**Avis de la Mission régionale d'autorité environnementale  
de la région Nouvelle-Aquitaine  
sur le projet de centrale photovoltaïque au sol  
sur le site d'une ancienne décharge communale à Salles (33)**

n°MRAe 2019APNA125

**Localisation du projet :** Salles (33)  
**Maître(s) d'ouvrage(s) :** URBA 80  
**Avis émis à la demande de l'Autorité décisionnaire :** Préfète de la Gironde  
**en date du :** 25 juin 2019  
**dans le cadre de la procédure d'autorisation :** permis de construire  
l'Agence régionale de santé et le Préfet de département au titre de ses attributions dans le domaine de l'environnement ayant été consultés.

Plan de masse du projet (source : étude d'impact, page 28) :

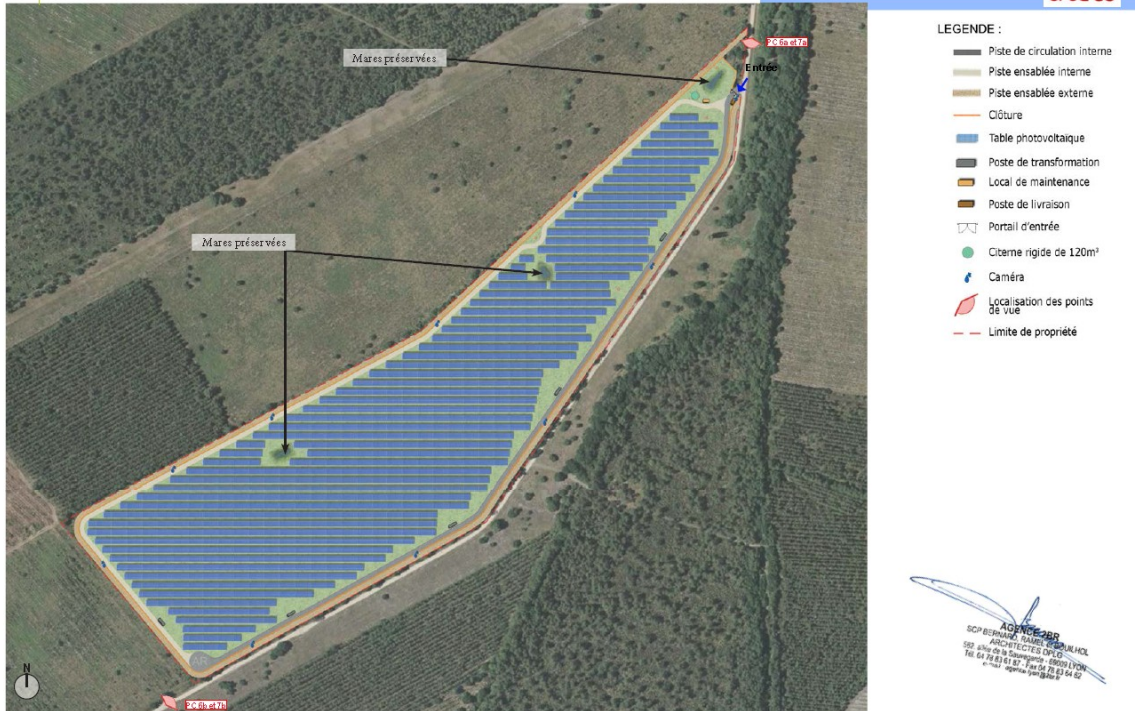
- accès au parc solaire : le choix d'un accès par le nord (option figurant sur le plan de masse) ou par le sud n'est pas encore défini ; l'accès par le nord n'est pas possible actuellement compte-tenu du caractère dégradé de la piste forestière (ornières) et les deux accès possibles nécessitent d'emprunter une piste forestière sur plus de 2 km ; les enjeux et impacts environnementaux liés aux accès devraient être intégrés à l'étude d'impact, ce qui n'est pas le cas dans le dossier présenté ;

Incidences du projet sur l'avifaune et les amphibiens (source : étude d'impact pages 154 et 155)

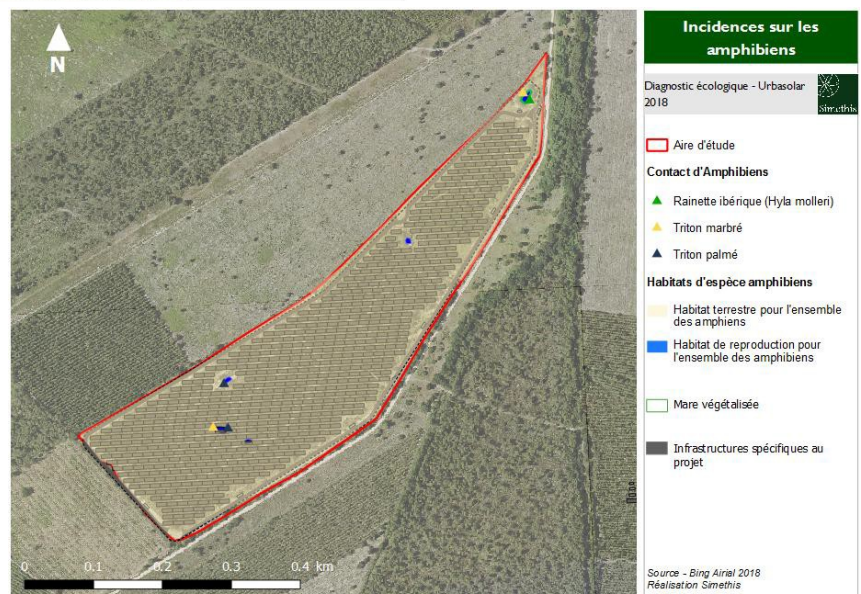
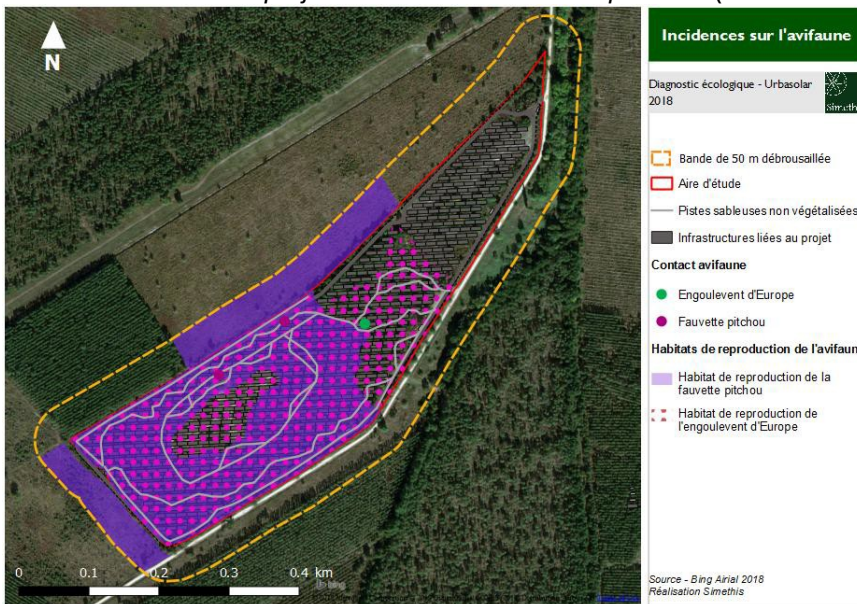
La MRAe considère au contraire que la détermination du périmètre de la zone humide n'est pas réalisée en suivant la méthodologie qui figure en page 59 de l'étude d'impact. En effet, l'engorgement prolongé de la zone potentiellement humide dans les 50 premiers centimètres entre la fin de l'hiver et le début du printemps n'est pas étudié. **La MRAe recommande de compléter le dossier sur ce point et, le cas échéant, d'en tirer les conséquences en termes d'impacts du projet, de mesures à prévoir et de situation du projet vis-à-vis de la loi sur l'eau.**

Au total, cinq plans d'eau sont présents dans l'emprise du projet et constituent des mares temporaires et dépressions humides favorables à la reproduction des amphibiens. Trois espèces (Rainette ibérique<sup>5</sup>, Triton palmé et Triton marbré) ont été identifiées durant les inventaires de terrain, au niveau des points d'eau du site, la Rainette ibérique et le Triton marbré étant des espèces déterminantes ZNIEFF dont les habitats sont en outre protégés au titre de la réglementation concernant les espèces et habitats protégés.

Trois plans d'eau (zone de 290 m<sup>2</sup> identifiée comme humide et deux plans d'eau représentant 148 m<sup>2</sup> au total) sont évités dans le cadre du projet. Des bandes tampon de 10 m autour de la zone humide identifiée et de 5 à 10 m autour des autres plans d'eau évités et seront en outre vierges de tout aménagement et matérialisées par la pose d'une barrière anti-amphibiens en phase chantier. Les deux autres plans d'eau représentant une surface de 88 m<sup>2</sup> seront remblayés. Les incidences brutes du projet sur les amphibiens sont ainsi évaluées comme moyennes (habitats de reproduction et de repos comme destruction d'individus).

Compte-tenu des impacts résiduels du projet sur plusieurs espèces protégées (Engoulevent d'Europe, Fauvette pitchou, Rainette méridionale, Triton palmé et Triton marbré), des mesures de compensation sont à préciser dans l'étude d'impact, ce qui n'est pas le cas dans le dossier présenté.
